DIRECCIÓN REGIONAL COCLÉ  
SECCIÓN DE COSTAS Y MARES  
INFORME TÉCNICO N°.006-2022

"Diligencia de Inspección para verificar Estudio de Impacto Ambiental Cat I denominado Rehabilitación y Acondicionamiento de Muro de Drenaje en proyecto acuícola en El Roble de Aguadulce"

UNIDAD AMBIENTAL  
INFORME DE EVALUACIÓN DEL EsIA DEL PROYECTO  
“REHABILITACION Y ACONDICIONAMIENTO DE  
MURO DE DRENAGE”

**No. de Expediente:** DRCC-IF-016-2022

## 6. Ampliación

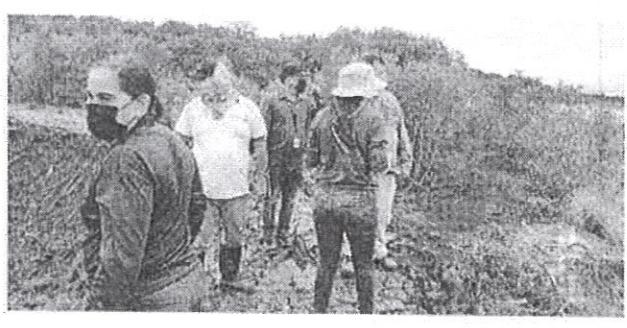
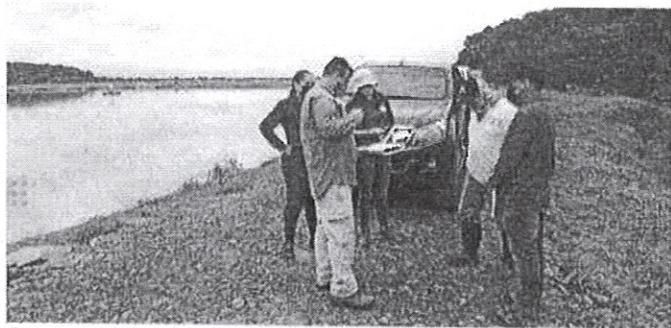
- Recomendamos que el promotor del proyecto, presente una Plan de compensación - Regeneración asistida dentro de la concesión del Proyecto denominado "**Rehabilitación y Acondicionamiento de Muro de Drenaje**" con el objetivo de que este proyecto, fomente la regeneración de manglar en una proporción mínima de 5.00 Hectáreas; esto aplicado como medida de Mitigación – Compensación de forma adecuada para mantener en lo posible el equilibrio ecológico en el área. El plan deberá ser sometido ante MiAMBIENTE presentado y viabilizado. Se recomienda que la ejecución del Plan se lleve a cabo al inicio de la época lluviosa dentro del periodo de mayo a agosto del 2022.
